メダル洗浄機『AQUA』 仕様変更のご案内

拝啓 時下ますますご清栄のこととお慶び申し上げます。
平素は格別のご高配を賜り、厚くお礼申し上げます。
この度、メダル洗浄機『AQUA』の仕様を変更させて頂くことになりましたので、ご案内申し上げます。

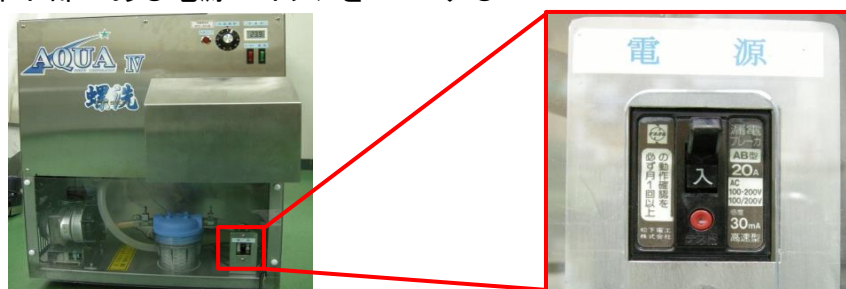
① 運転スイッチおよびヒータースイッチの点灯形式を変更しました

◎運転スイッチおよびヒータースイッチがOFFの時

従来品

ランプ消灯

変更品

常時ランプ点灯

※尚、スイッチON時および水切れ時は従来品と変更ございません
